# MEMOIRE EN REPONSE

Communes de **CAPAVENIR VOSGES** (commune déléguée **THAON-LES-VOSGES**),  
**IGNEY** et **VAXONCOURT** (département des Vosges)

**Renouvellement-extension d'une carrière**

# S A G R A M

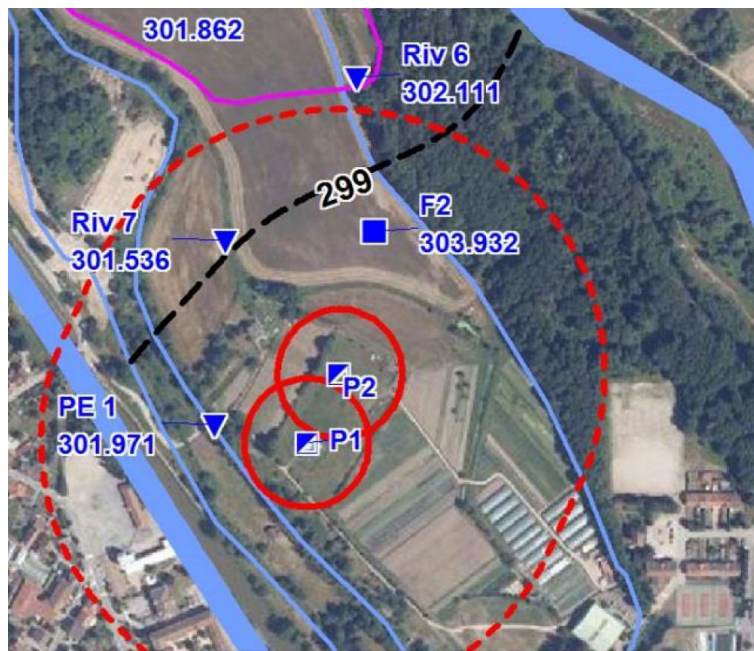
« Création d'un merlon d'une hauteur de 4 mètres, au niveau de la zone à émergence réglementée n°2 (ZER 2), dans le PPR actuel des puits de la Prairie Claudel, (Cf. illustration page 194 de l'étude d'impact). ».

Contrairement à ce qui est indiqué dans l'avis de l'ARS, nous ne sommes pas dans le périmètre de protection rapprochée (PPR) mais dans le périmètre de protection éloignée (PPE). L'arrêté n°716/79 déclarant d'utilité publique les périmètres de protection des puits de captage n'indique pas de travaux ou d'installations interdits dans le PPE.

#### ▼ Illustration : Localisation des sondages et des puits (même localisation)

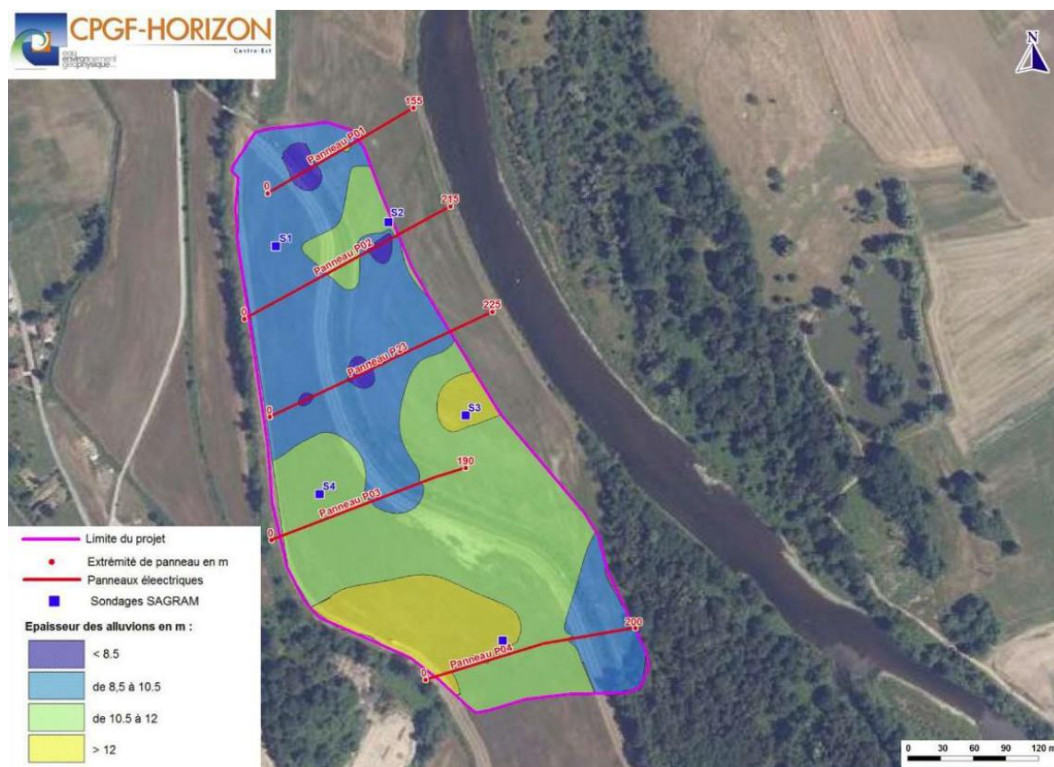
« Réalisation de sondages de reconnaissance et de puits dans la zone de protection rapprochée en cours d'instruction. » Les sondages et puits réalisés par Compétence géotechnique ont été implantés dans l'emprise du projet de bassin n°4. Nous sommes en dehors du PPR et même du PPE, cet élément ne doit pas être pris en compte par l'ARS.

### ▼ Illustration : Localisation de la haie arbustive à aménager

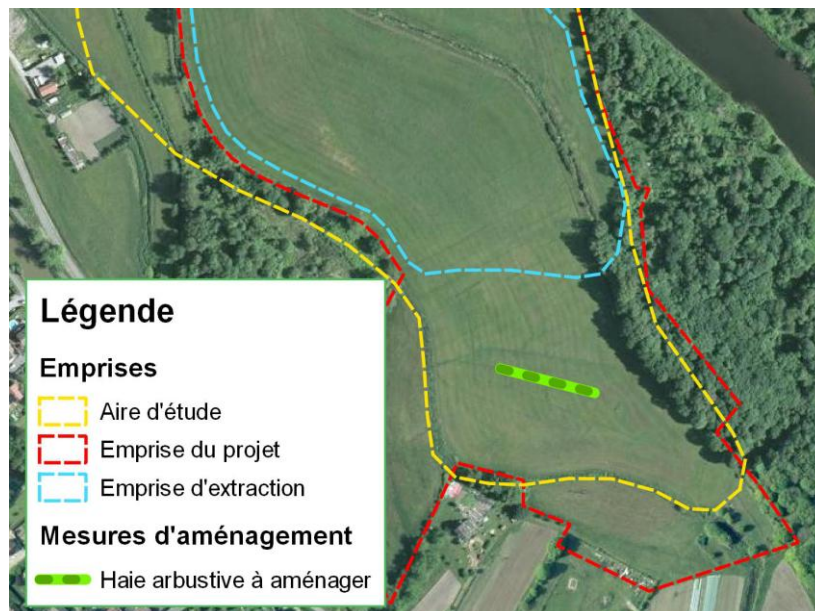
La mesure de restitution de l'habitat de nidification de la Pie-grièche écorcheur sera modifiée comme suit :

La haie sera mise en place dans la partie Sud de la parcelle 88 qui fait partie de l'emprise du projet. Elle sera positionnée au cœur de la parcelle prairiale qui ne sera pas décapée, à environ 45 m à l'Ouest du bois Est, à 75 m au Nord des jardins les plus proches et 75 m au Sud de l'emprise de l'extraction.

Un linéaire de 80 mètres de long fera l'objet de plantations d'arbustes afin de constituer un site de nidification favorable à la Pie-grièche écorcheur. Les essences plantées seront des arbustes épineux mélangés, tels que l'Aubépine monogyne (*Crataegus monogyna*), le Prunellier (*Prunus spinosa*) et l'Eglantier (*Rosa canina*), à raison d'un plant/ml. Pour plus de diversité, le linéaire pourra également être ponctué d'arbustes non épineux comme le Noisetier (*Corylus avellana*), le Sureau noir (*Sambucus nigra*) et le Fusain d'Europe (*Euonymus europaeus*). Les plants choisis seront âgés de 2 à 3 années afin que la haie puisse être fonctionnelle rapidement.

▼ **Illustration : Emplacement des merlons (source : extrait du dossier de demande d'autorisation, ENCEM)**

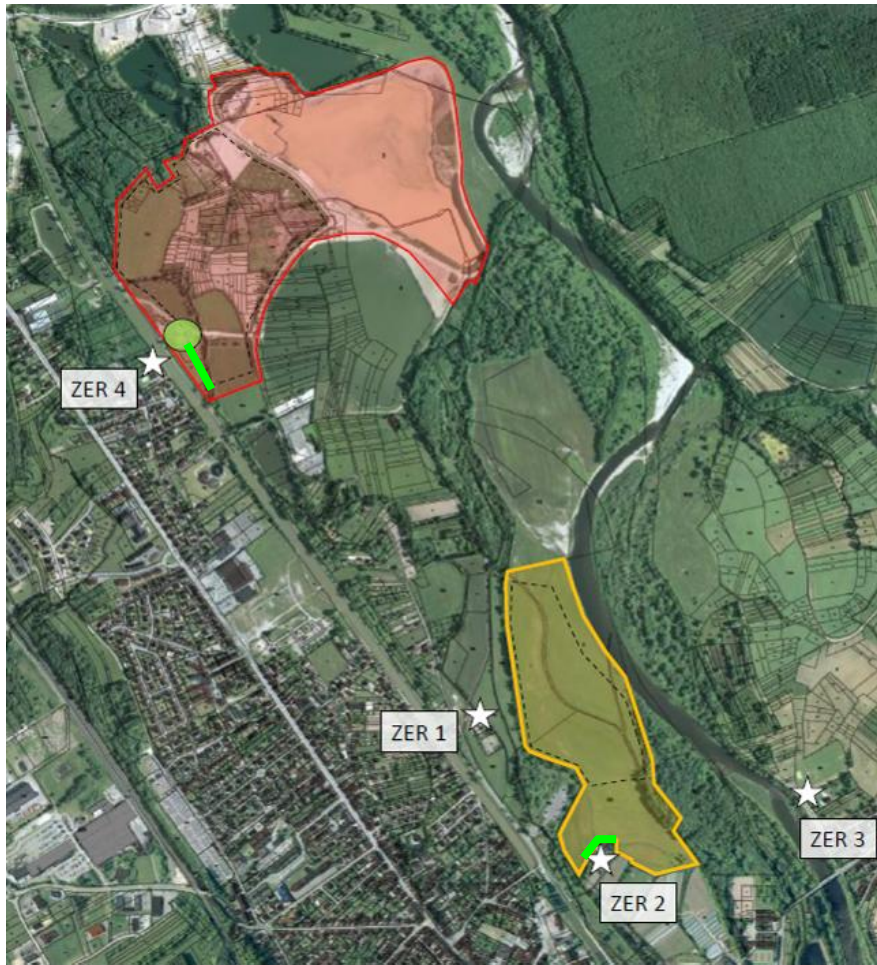
Les terrains du projet sont inscrits en zone rouge du PPRI de la Moselle aval où sont notamment autorisés *"la création de carrières ou gravières sous réserve qu'aucun remblai, digue, exhaussement, ... ne soit réalisé dans ce cadre et dans le respect des procédures du code de l'environnement et du schéma départemental des carrières. [...] Les stocks et dépôts de matériaux seront circonscrits au périmètre d'exploitation, les cordons de matériaux alignés dans le sens du courant"*.

- les **merlons anti-bruit** de 4-5 m de hauteur en limites Sud extension et Ouest renouvellement, dans le secteur des habitations (respectivement ZER 2 et ZER 4) : stockage limité dans l'espace et dans le temps (car limité le temps des travaux à proximité des habitations), avec une orientation définie comme suit :

- merlon dans le secteur de la ZER 2 : orienté Nord/Nord-ouest - Sud/Sud-est et implanté au niveau d'un merlon déjà existant au niveau du port ;
  - merlon dans le secteur de la ZER 4 : merlon orienté globalement Est-Ouest donc parallèlement au sens d'écoulement des courants de crue.

Nos stocks, dépôts, cordons de matériaux seront alignés dans le sens du courant. Ceci est autorisé dans le règlement du PPRi dans son paragraphe 3.1.2.6. Notre projet est donc bien compatible avec le PPRi.

▼ **Illustration : Photo de l'émissaire 1 du site de Thaon-les-Vosges et schéma de visualisation de sa largeur (R. Tourny, ENCEM)**

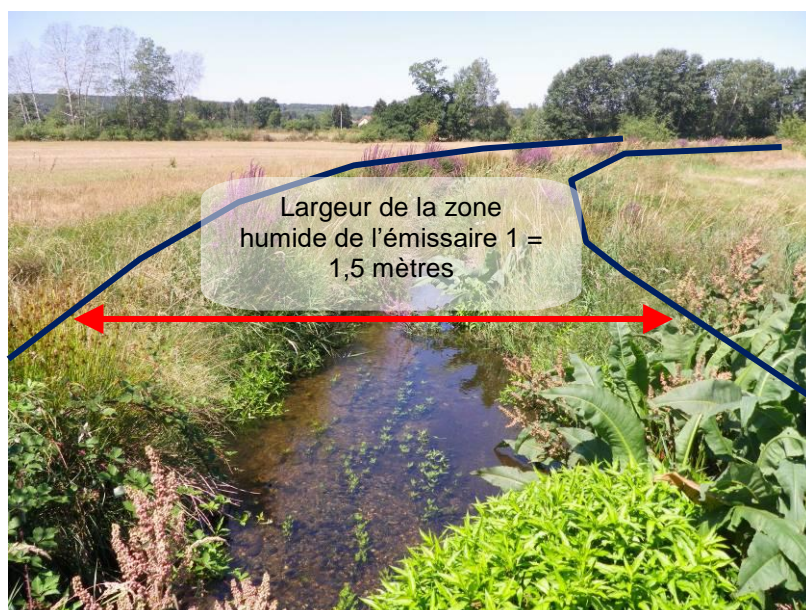
Considérant cela, nous pouvons délimiter la largeur occupée par la zone humide de l'émissaire 1 qui sera concernée par le projet d'extension.

Etant donné que la longueur de l'émissaire 1 concernée par le projet est de 900 mètres linéaires pour une largeur d'1,5 mètres (d'après les critères botaniques et phytosociologiques), on considère que la zone humide occupe une surface de :  $900 \text{ m} \times 1,5 \text{ m} = 1\,350 \text{ m}^2$ . Il s'agira donc de compenser a minima la perte de  $1\,350 \text{ m}^2$  de zone humide sur le site.

▼ **Illustration : Schéma représentant les berges créées autour du plan d'eau résiduel (extrait du plan d'état final - R. Tourny, ENCEM)**

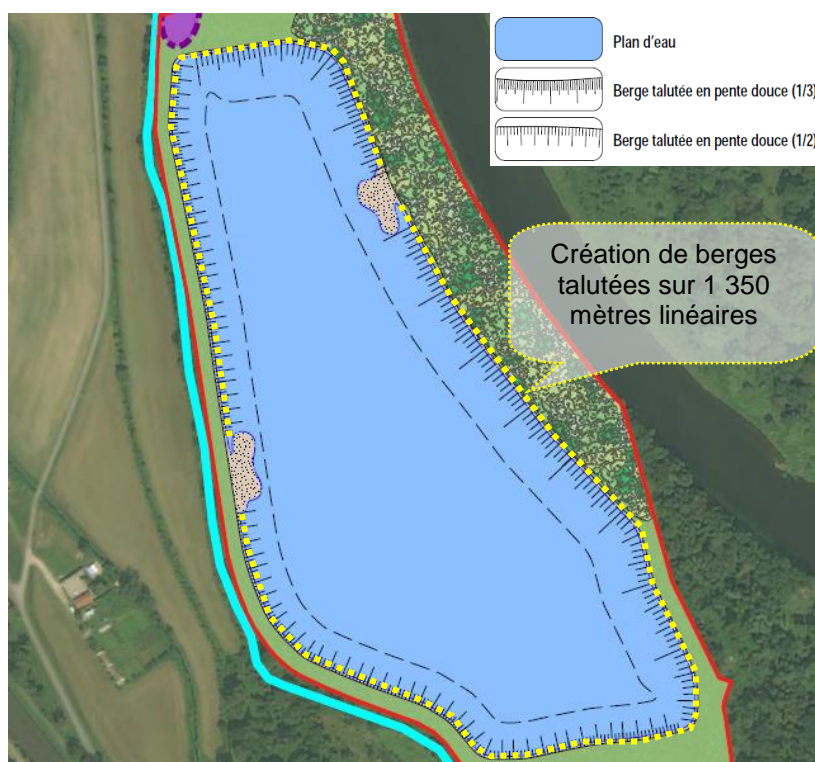
Or, lors du réaménagement, il est prévu de maintenir un plan d'eau résiduel d'environ 10 ha dont les berges seront talutées et modelées. Le schéma ci-dessous permet de visualiser la longueur de berges recréées.

Sur le même principe, nous considérons que la largeur de la zone humide ainsi créée au niveau des berges est de 1,5 mètres. Cela représente au total une surface de zone humide de :  $1\,350 \text{ m} \times 1,5 \text{ m} = 2\,025 \text{ m}^2$ .

Au final, la perte de  $1\,350 \text{ m}^2$  de zone humide au niveau de l'émissaire 1 dévié sera compensée in situ par la création de  $2\,025 \text{ m}^2$  de zone humide au niveau des berges du plan d'eau créé à l'issue de l'exploitation. Ainsi, aucune mesure supplémentaire ne s'avère nécessaire.

▼ Illustration : Principe de dérivation des émissaires au Sud du projet

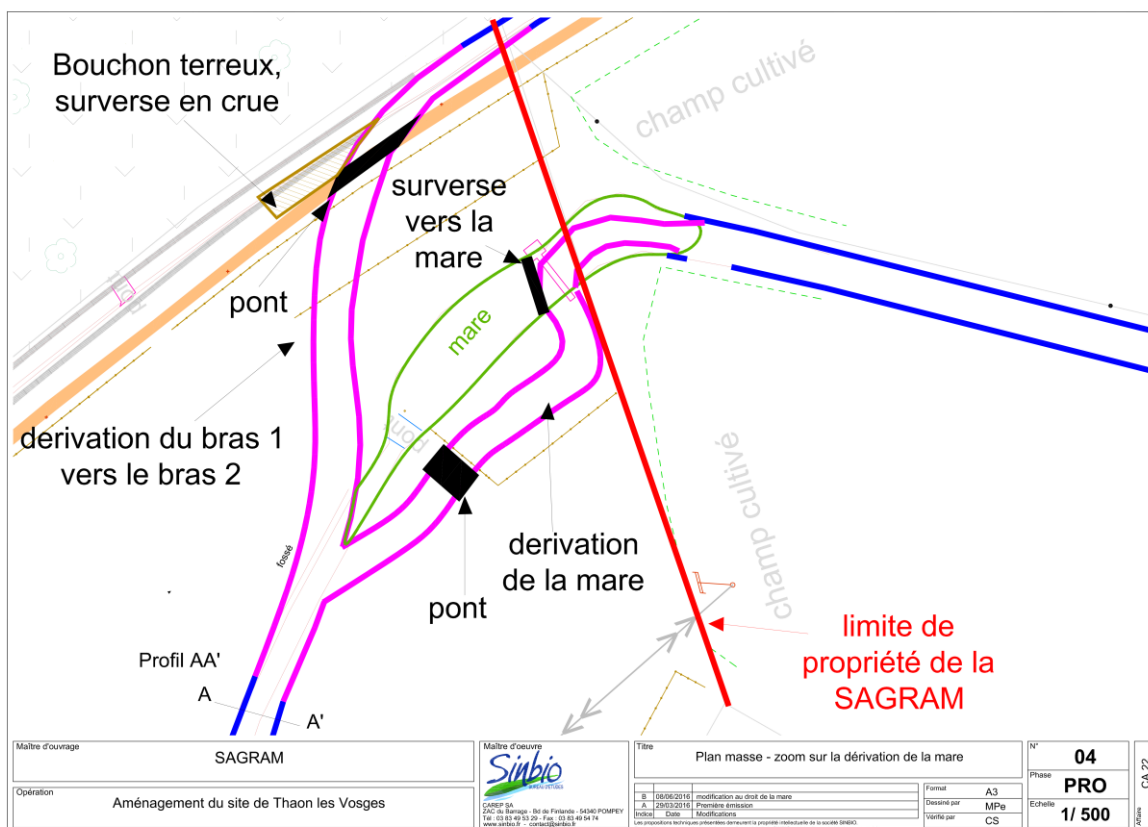
Deux opérations seront effectuées :

- la dérivation du bras 1 en amont de la mare pédagogique et son branchement sur le bras 2 de l'émissaire 1 ;
- le contournement de la mare pédagogique par le bras 2, initialement en prise directe avec la mare, dans l'optique de préserver une continuité écologique pour les eaux courantes. La mare continuera d'être alimentée par surverse de l'émissaire.

▼ Illustration : Principe de dérivation des émissaires au Sud du projet, plan complété

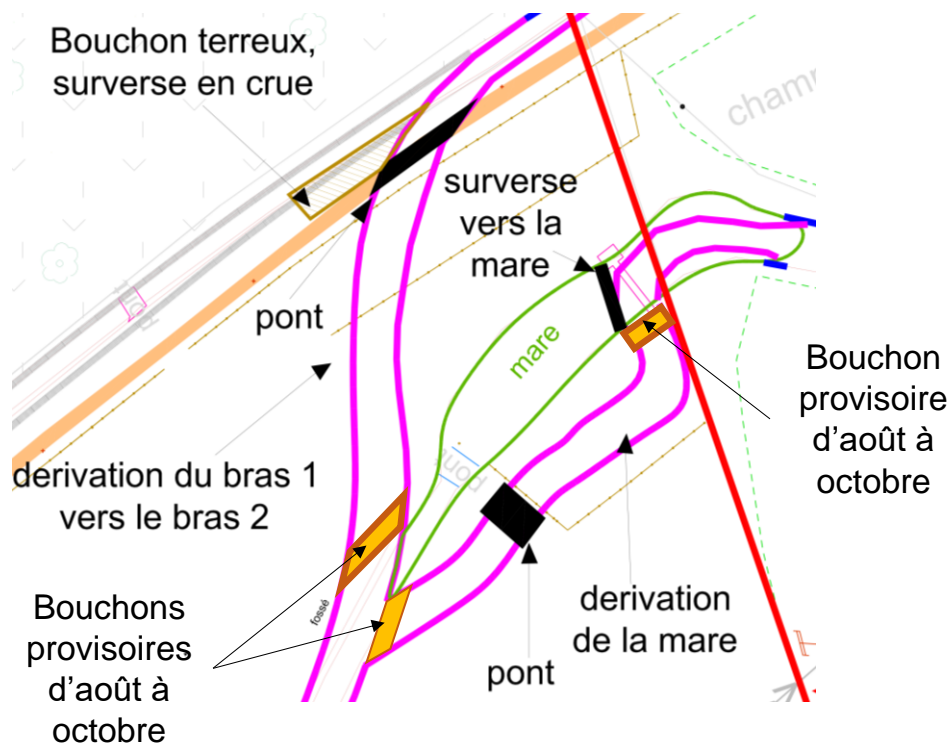
Afin d'accueillir le débit d'eau circulant dans le bras 1 et d'améliorer la qualité du lit actuel, le bras 2 de l'émissaire 1 sera reprofilé jusqu'à sa confluence avec l'émissaire en eau 2. Il s'agit en substance d'élargir le lit du ruisseau à 6-10 m de largeur (au lieu de 4 m) tout en adoucissant le profil des berges, ce qui permettra un meilleur étage de la végétation.

Début août, après l'obtention de l'arrêté préfectoral, il sera procédé à la mise en place des 4 bouchons (en jaune sur plan ci-dessous) et au creusement des nouveaux bras (en violet). Ces travaux s'effectueront avec une pelle hydraulique. Les rigoles sont à sec lors de cette période.

Le creusement des nouveaux bras s'effectuent en suivant plusieurs étapes :

- Creusement du nouveau lit,
- Mise en œuvre de la terre végétale sur les berges,
- Création d'une surverse vers la mare (ouvrage béton et enrochement).

#### ▼ Schéma de principe de l'aménagement du bras 2 du ruisseau 1 – profil et végétalisation (étude Sinbio de février 2017, modifiée par ENCEM)

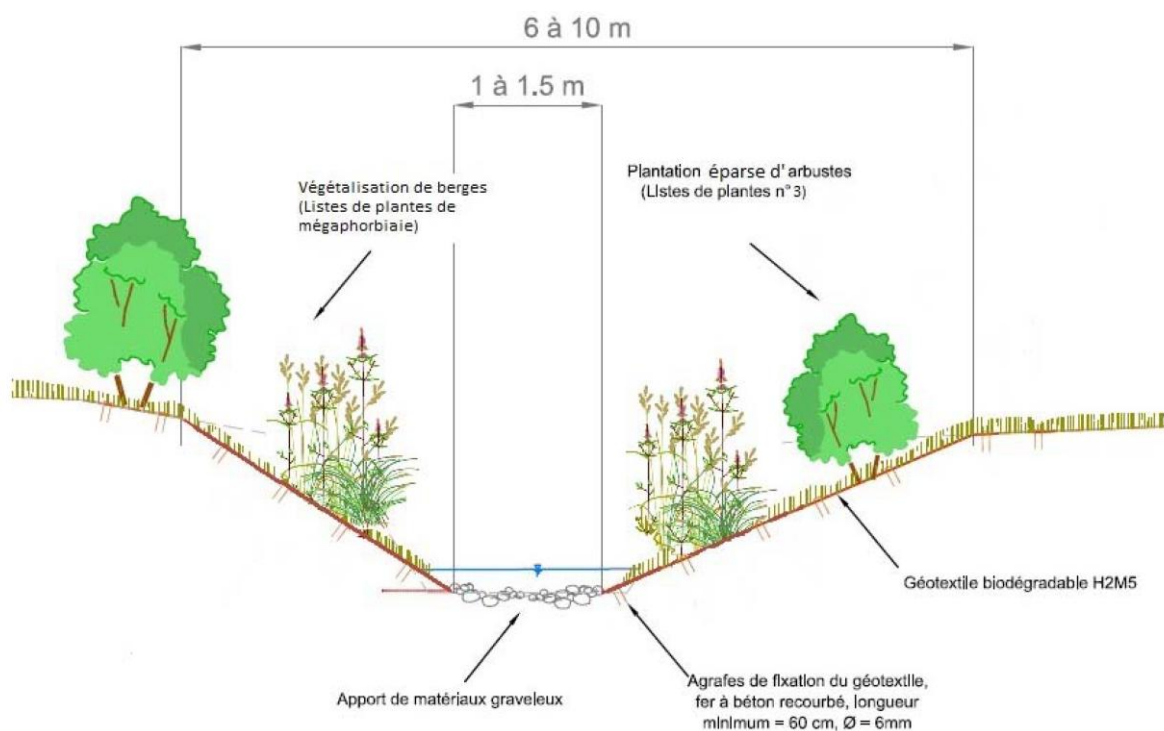
Après modification du profil de l'émissaire, le fond sera curé superficiellement afin de supprimer la matière organique s'étant déposée au fil des années, puis sera tapissé d'une couche de matériaux graveleux. Cette opération a pour objectif de limiter l'envahissement du milieu aquatique par la végétation hélophytique, comme cela est le cas actuellement, ce qui étouffe le milieu.

Le curage sera effectué début août à la pelle hydraulique en continuité de la création du nouveau linéaire. Un apport de matériaux graveleux depuis le bassin n°3 (alluvions locales) sera ensuite effectué dans le fond du lit. Tous les matériaux sont réutilisés sur site (végétalisation des berges). Seuls les matériaux graveleux proviennent du bassin n°3 à quelques centaines de mètres.
